Asunto : **CONSULTAS**
OBRA: MEJORAMIENTO DEL SERVICIO DE TECNOLOGÍA INFORMÁTICA Y COMUNICACIONES EN LA CIUDAD UNIVERSITARIA DE LA UNIVERSIDAD NACIONAL SAN LUIS GONZAGA DE ICA - CODIGO N° 2195182.

ASUNTO: ABSOLUCION DE CONSULTAS DEL EXPEDIENTE TECNICO: CULMINACION DE LA OBRA "MEJORAMIENTO DEL SERVICIO DE TECNOLOGIA INFORMATICA Y COMUNICACIONES EN LA CIUDAD UNIVERSITARIA DE LA UNIVERSIDAD NACIONAL SAN LUIS GONZAGA DE ICA – CON CÓDIGO UNICO DE INVERSION N° 2195182.

INFORME N°01-2023 –CLT / JEFE DE PROYECTO

ASUNTO : ABSOLUCION DE CONSULTAS REFERENTE A LA LP-02-2023-UNICA-1

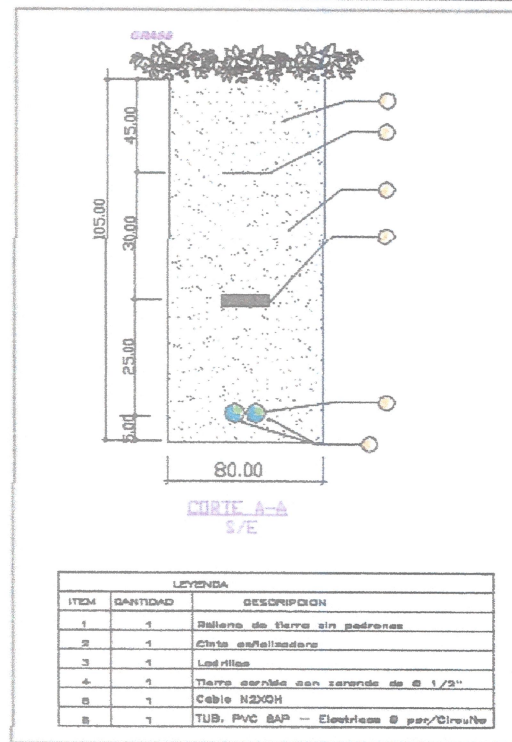
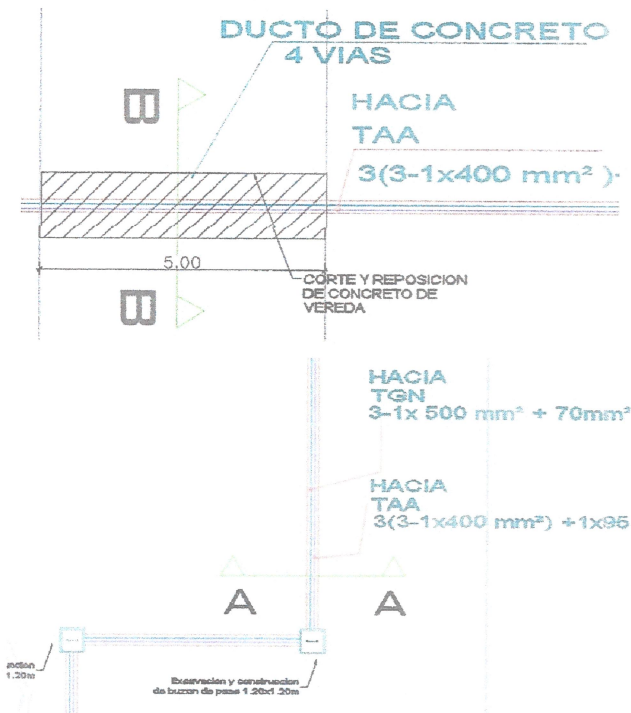
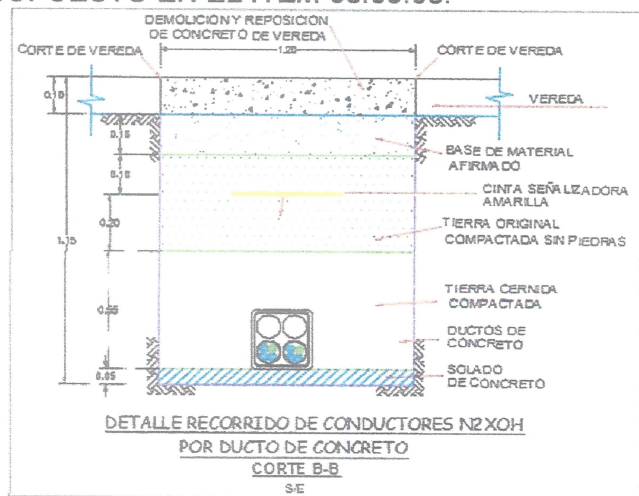
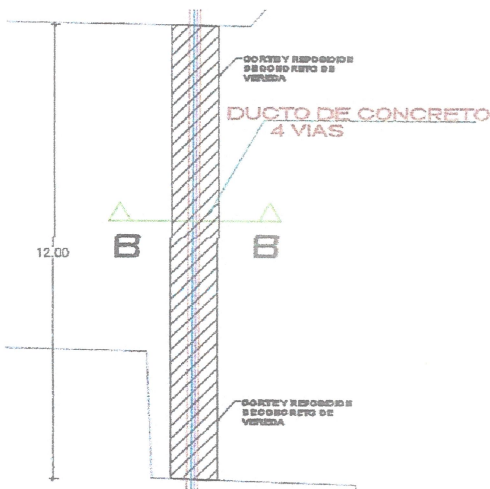
Consulta: En plano IE-00 Alimentadores señala que existen los circuitos alimentadores y subalimentadores en conformación 3 fases tierra, lo cual en costos unitarios el cable tierra no está considerado, por lo que deberá agregarse dicho conductor y establecer el nuevo valor referencial

Consulta: Se indica que los alimentadores entre buzones se instalara ducto de concreto de 4 vías, se ha considerado 9 m cuando la cantidad es 375.65 m

Respuesta: EN EL PROYECTO SI ESTA CONTEMPLADO, EL CABLE A TIERRA PARA LO CUAL LO PUEDE UBICAR EN EL PRESUPUESTO EN EL ITEM 03.07.03, 03.07.04, 03.07.05, 03.07.06, 03.07.07 Y 03.07.08 DEL TITULO 03.07 SISTEMA A TIERRA.

Respuesta: EN EL PROYECTO SOLO SE CONSIDERA DUCTO DE CONCRETO EN LOS TRAMOS INDICADOS EN EL PLANO IE-00 DONDE SE DETALLE EL CORTE B-B MIENTRAS QUE EN EL CORTE A-A SE INDICA TRAMOS DE TUBERIA PVC-P (COMO SE DETALLA EN LAS IMAGENES), TENIENDO UNA LONGITUD TOTAL DE 17M COMO SE CONSIDERA EN EL PRESUPUESTO EN EL ÍTEM 03.09.08.
